Verslag huishoudelijke elektrische installatie op laagspanning en zeer lage spanning

Referentie: **007-20260423-02**	Datum controle: **23/04/2026**
Keurder: **007**

Eigenaar:	**Onbekend**	EAN-code:	**Onbekend**
Adres installatie:	**Talingpark 7, 3600 - Genk**	Nummer teller(s):	**1lgz0469755175**
		Distributienetbeheerder installatie:	**Fluvius**

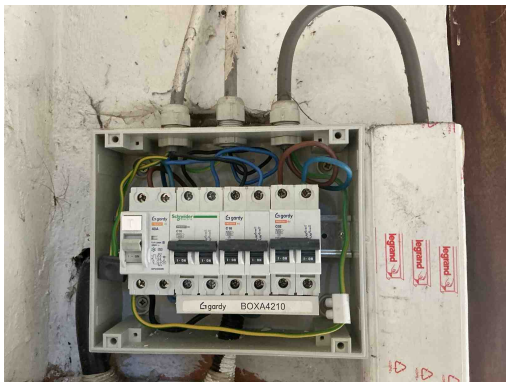
B17 - De voedingsspanning is niet op elk bord vermeld (Boek 1: 3.1.3.3).
Opmerking: Oa elk bord

B18 - Het volgnummer is niet op elk bord vermeld (Boek 1: 3.1.3.3).
Opmerking: Oa elk bord

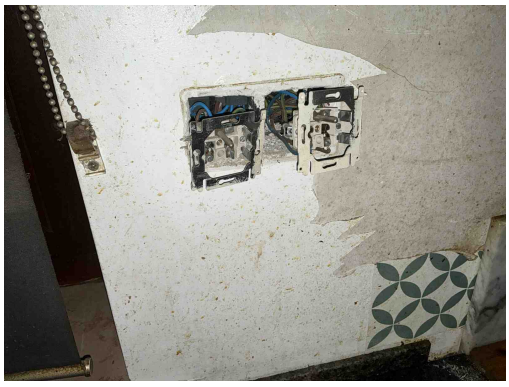
T21 - Het elektrisch materieel is niet geplaats volgens de voorschriften van de fabrikant/ regels van goed vakmanschap . (Boek 1: 1.4.1.3)
Opmerking: Oa Ophangvijzen bord 1, contactdozen, schakelaars

C28 - Niet gebruikte leidingen onder spanning zijn niet op een degelijke manier geïsoleerd of verwijderd (Boek 1: 4.2.1.1).
Opmerking: Oa woonkamer

C21 - Het gebruik van geleiders van het type VOB, zonder bijkomende afscherming is niet toegestaan (Boek 1: 5.2.9.6).
Opmerking: Oa heel de woning

T10 - Bepaalde contactdozen en/of schakelaars zijn niet degelijk bevestigd (Boek 1: 1.4.1.3).
Opmerking: Oa hele beneden verdieping

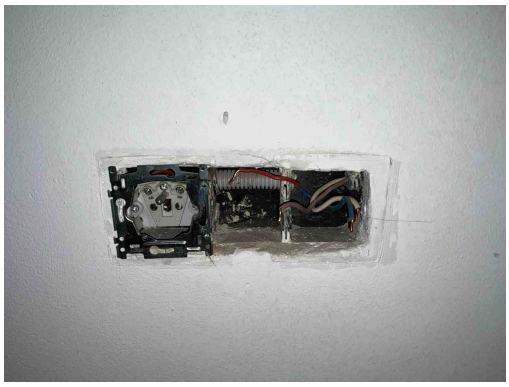
T21 - Het elektrisch materieel is niet geplaats volgens de voorschriften van de fabrikant/ regels van goed vakmanschap . (Boek 1: 1.4.1.3)
Opmerking: Oa Ophangvijzen bord 1, contactdozen, schakelaars

T23 - Het elektrisch materiaal is beschadigd. (Boek 1: 1.4.1.3).
Opmerking: Oa keuken, woonkamer

C21 - Het gebruik van geleiders van het type VOB, zonder bijkomende afscherming is niet toegestaan (Boek 1: 5.2.9.6).
Opmerking: Oa heel de woning

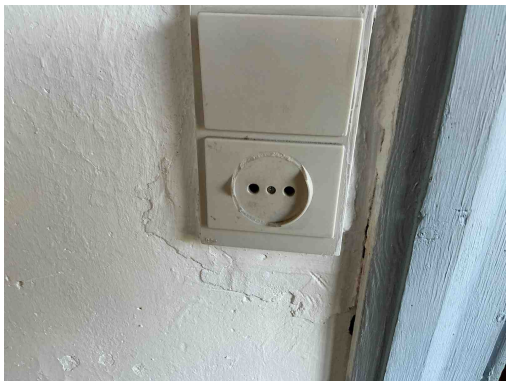
C28 - Niet gebruikte leidingen onder spanning zijn niet op een degelijke manier geïsoleerd of verwijderd (Boek 1: 4.2.1.1).
Opmerking: Oa woonkamer

T02 - Gevaar voor rechtstreekse aanraking: genaakbare delen onder spanning (Boek 1: 4.2.2).
Opmerking: Oa woonkamer

C21 - Het gebruik van geleiders van het type VOB, zonder bijkomende afscherming is niet toegestaan (Boek 1: 5.2.9.6).
Opmerking: Oa heel de woning

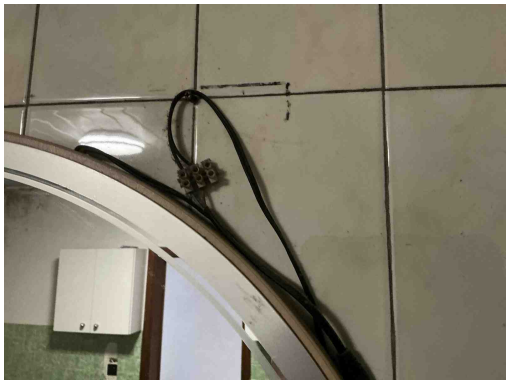
T09 - Bepaalde contactdozen en/of schakelaars zijn beschadigd (Boek 1: 1.4.1.3).
Opmerking: Oa slaapkamer

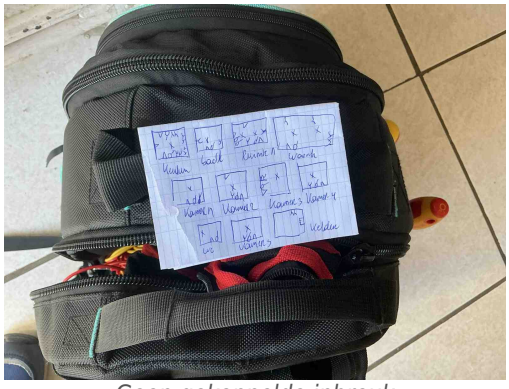
C21 - Het gebruik van geleiders van het type VOB, zonder bijkomende afscherming is niet toegestaan (Boek 1: 5.2.9.6).
Opmerking: Oa heel de woning

C26 - De verbindingen zijn niet gebeurd in borden, in aftakdozen, aan de klemmen van contactdozen, schakelaars of in de verlichtingstoestellen (Boek 1: 5.2.6.1).
Opmerking: Oa badkamer
